# PROVINCIA DI BOLOGNA COMUNE DI CALDERARA DI RENO INTEGRAZIONI VERIFICA DI ASSOGGETTABILITÀ

Incremento della capacità di recupero  
dell'impianto da 45.000 tonnellate/anno, come  
attualmente autorizzato, a 110.000  
tonnellate/anno

**CEA Ambiente S.r.l.**

In data 22/08/2023 è stata trasmessa, da parte dell'Area Valutazione Impatto Ambientale e Autorizzazioni della Regione Emilia-Romagna, una richiesta di integrazioni di cui si riporta di seguito un estratto.

**SCENARIO P2 (MEDIA PROBABILITÀ)**

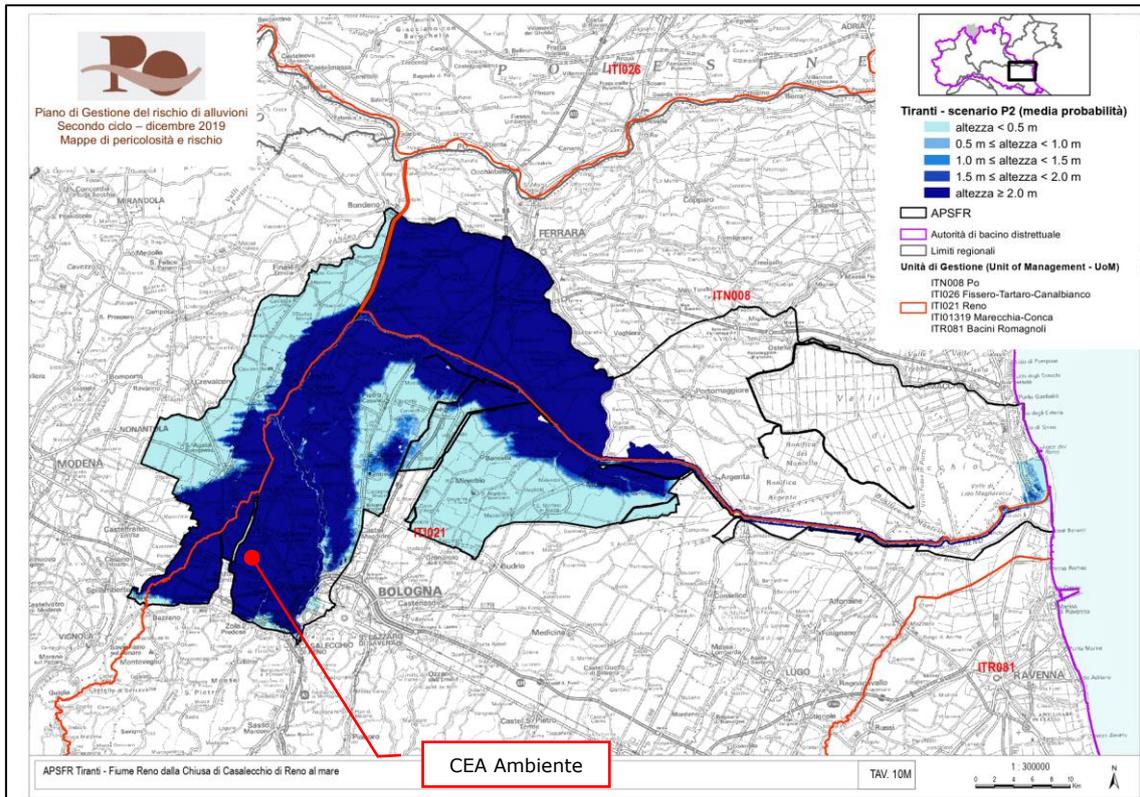
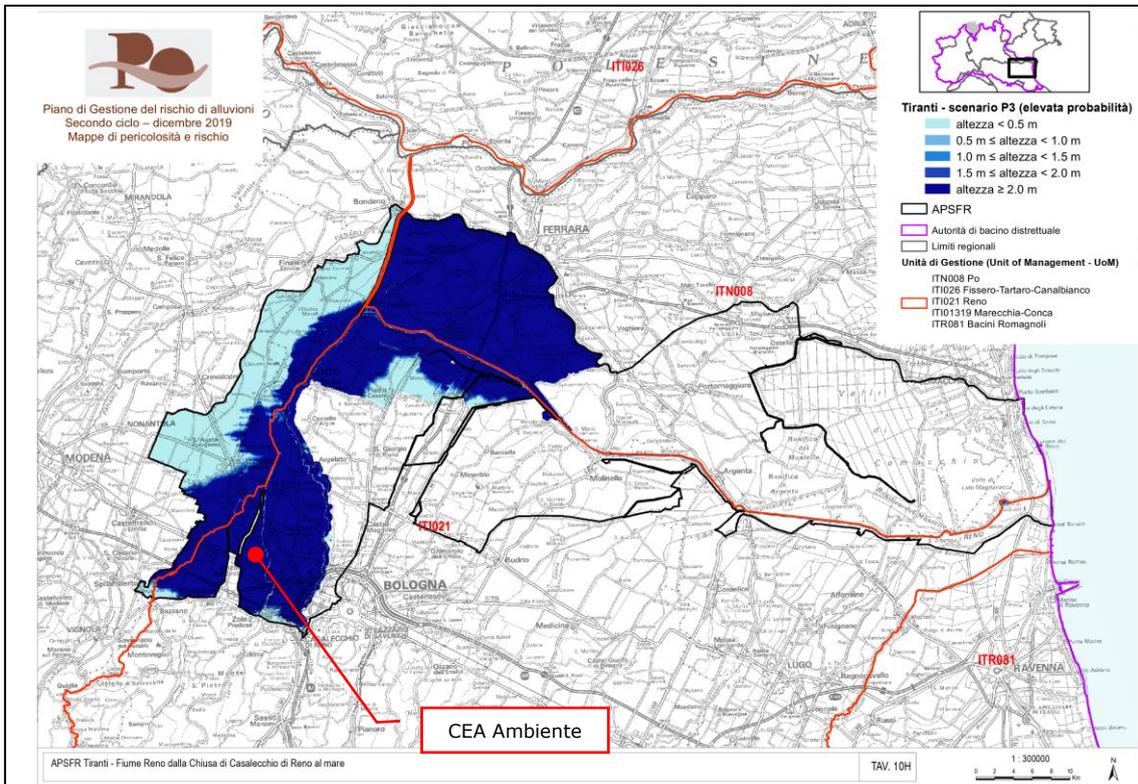
- 1) in merito ai piani urbanistici e territoriali si evidenzia che l'area, in relazione al PSAI, PGRA e PTM, è ubicata in zone ad elevato rischio inondazioni e in aree di pertinenza fluviale, come anche richiamato dal PSC che rimanda ai piani territoriali sovraordinati. Dimostrare l'idoneità della modifica dell'impianto alle condizioni ambientali previste dalle norme tecniche di attuazione vigenti;

L'area ricade in un'area in cui il tirante deve essere uguale o maggiore a 2 m.

L'area ricade in un'area in cui il tirante deve essere uguale o maggiore a 2 m.

L'area ricade in un'area in cui il tirante deve essere uguale o maggiore a 2 m.

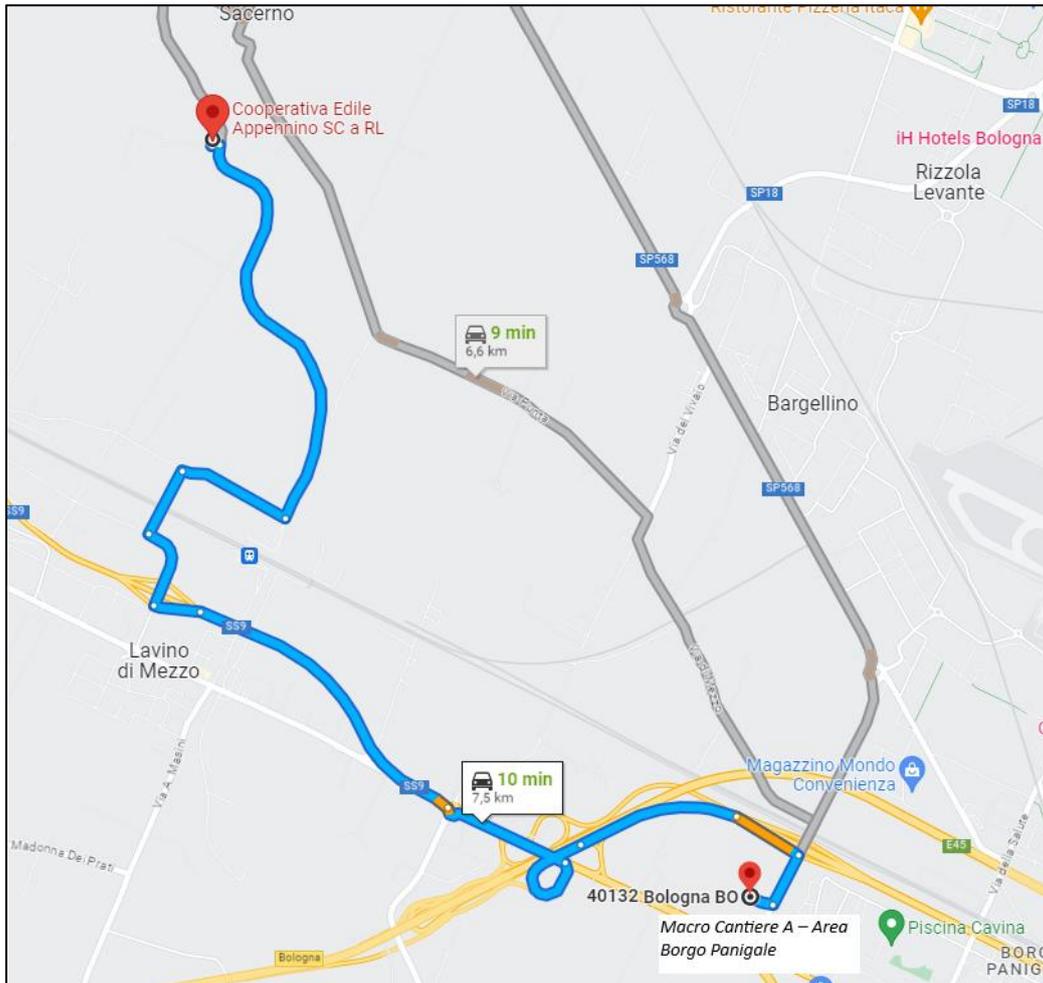
- 3) in conseguenza del significativo incremento di traffico afferente all'impianto, effettuare una verifica ed una valutazione sulla capacità delle infrastrutture stradali utilizzate in relazione alla capacità viabilistica e strutturale delle stesse. Inoltre, fornire una tavola dove si indichino i percorsi utilizzati dai mezzi di trasporto per raggiungere l'impianto. Sia per la fase ipotizzata di riutilizzo del materiale derivante dalla realizzazione del tram, sia per la fase successiva, conclusi i lavori del tram;

Allo stato attuale le società Coop. Edile Appennino e CEA Ambiente inducono mediamente 120 transiti giornalieri su via Bacciliera, con variazioni giornaliere nell'ordine del 20% (pari a  $\pm 24$  transiti). Tale indotto, come riscontrabile da sopralluoghi in loco, non genera alcun tipo di congestione sulla normale viabilità dell'infrastruttura in esame.

Dato che l'incremento medio generato dall'attuazione del progetto di CEA Ambiente è pari a circa 20 transiti giornalieri, si ritiene tale aumento non significativo e rientrante all'interno della normale variabilità del traffico indotto dagli stabilimenti sopra citati e quindi non in grado di produrre criticità sulle infrastrutture interessate.

Si riportano di seguito il percorso che i mezzi di trasporto potranno seguire per il conferimento in stabilimento dal cantiere della tramvia linea rossa:

- tramite Via Emilia e Tangenziale con arrivo presso il Macro Cantiere A – Area Borgo Panigale;

Dopo la chiusura del cantiere della linea rossa della tramvia, i mezzi da e per l'impianto effettueranno lo stesso percorso o dalla via Emilia provenendo da nord o dall'autostrada uscita Borgo Panigale provenendo da sud.

**TABELLA DI TARATURA DELLE SORGENTI SONORE**

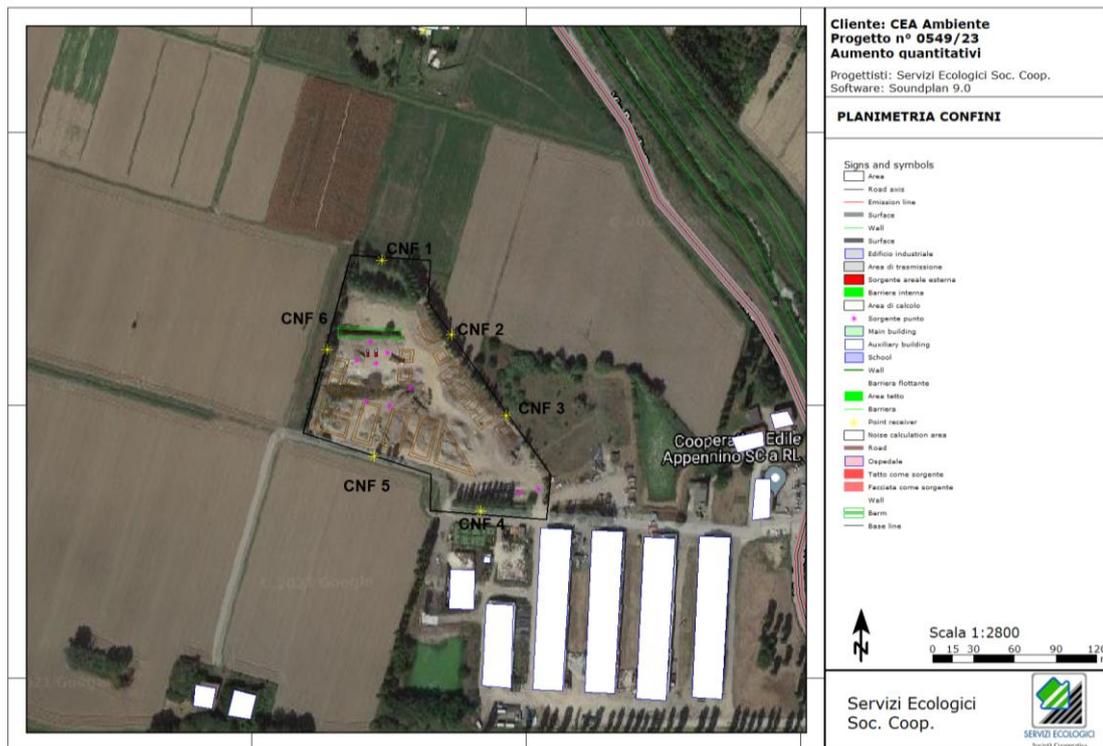
- 4) Allegare la “*Planimetria con layout di impianto*” richiamata dallo studio preliminare ambientale ma non trasmessa;
- 5) in relazione alla valutazione previsionale di impatto acustico si rileva che:
- non risulta documentata la taratura del modello impiegato per simulare l’impatto dello stato di fatto e di progetto;
  - non è stata eseguita la verifica del limite di immissione assoluto al confine;
  - non è chiaro per quale motivo non siano stati considerati recettori gli immobili posti a est (in fondo alla strada di accesso al sito produttivo) e a ovest (all’inizio alla strada di accesso al sito produttivo) più vicini rispetto a quelli considerati;
  - non ci sono considerazioni / valutazioni sulla eventuale presenza di componenti tonali e impulsive negli eventi sonori ai recettori.

La taratura del modello di calcolo era riportata a pag.30 della relazione di valutazione previsionale di impatto acustico; per semplicità viene comunque riportata di seguito.

Punto Taratura	Leq rilevato (dBA)	Valore simulato (dBA)	Δ (dB)
S1 - Pala meccanica	63,3	63,3	0,0
S2 - Ruspa	78,2	78,2	0,0
S3 S4 - Mulino tritratore e vaglio STATO ATTUALE	85,4	85,4	0,0
S3 S4 - Mulino tritratore e vaglio STATO DI PROGETTO	118,3*	-	-
S5 - Minipala	101,4*	-	-
S6 - Impianto mobile BAGELA	79,7	79,7	0,0
S7 - Mezzo pesante	65,8	65,8	0,0
Via Bacciliera	38,8	38,8	0,0
